Gutachten

Elektrotechnik

WST1-U-777-036-2019

WEB Windenergie AG, „Windpark Spannberg III“

Abbildung 1 - Gegenüberstellung der genehmigten und der geänderten Verkabelung

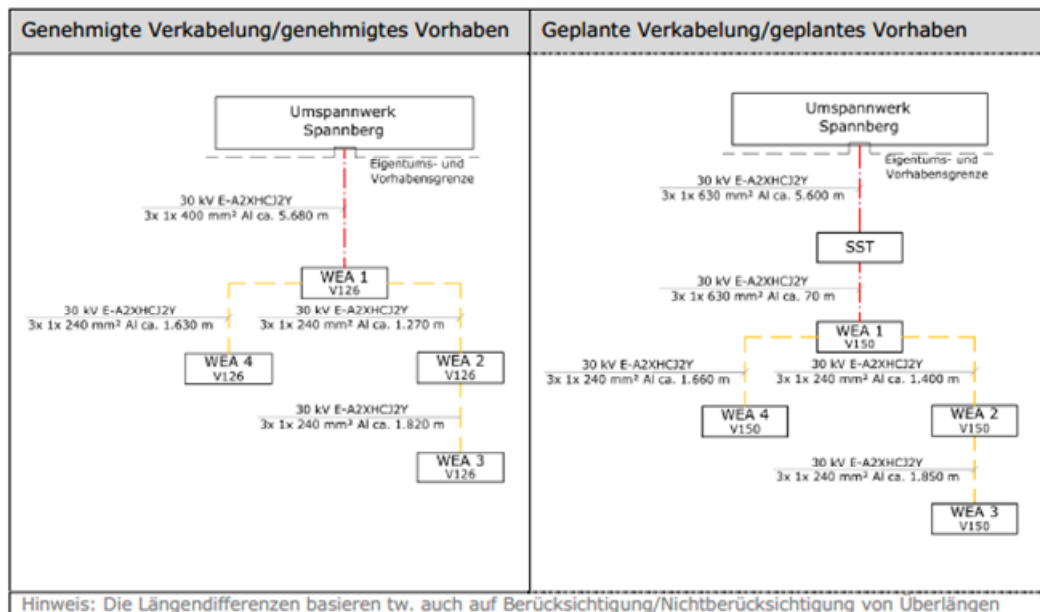
Eine Änderung der Dimension der Verkabelung zur Netzanbindung sowie eine teilweise Änderung ihrer Lage im unmittelbaren Nahbereich der WEA SPA-III-1.

Diese erhöhte Leistung macht die Anpassung der Windpark Verkabelung erforderlich. In einigen Abschnitten müssen die Kabeldimensionen erhöht werden.

3.1.7. Änderung der Dimension der Verkabelung

Die eingereichten Änderungen im Zusammenhang mit der Änderung der Windpark Verkabelung sind im Fachbereich Elektrotechnik als geringfügig zu erachten.
